製品仕様変更のご案内

株式会社 椿本チエイン

つばきピンギヤドライブユニットの製品仕様を、2012年4月より変更いたしましたのでご案内申し上げます。

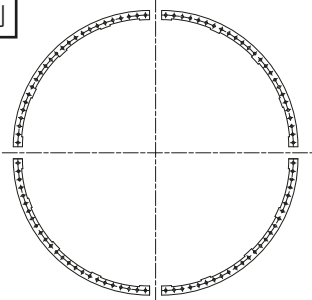
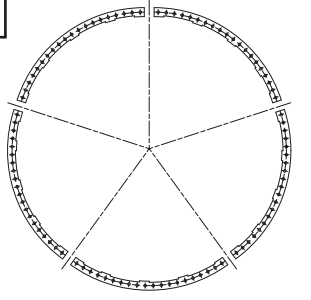
主な変更点	従来仕様	新仕様
<p>取付ピン穴位置</p>	 <p>2~3 ピッチ毎に中空穴ピン</p>	 <p>全ピン中空穴仕様となります</p>
<p>ホイール分割数 (一部の品種で、 分割数が増えます)</p>	<p>4分割</p>  <p>(例) PDU50-GW-100P の場合</p>	<p>5分割</p> 
<p>Sシリーズ (ステンレス仕様) の構造</p>		 <p>スチールと同一仕様となります</p>
<p>ホイール形番</p>	<p>(外接、内接共通) 例：PDU50-W-100P</p>	<p>(外接) 例：PDU50-<u>G</u>W-100P (内接) 例：PDU50-<u>N</u>W-100P</p>
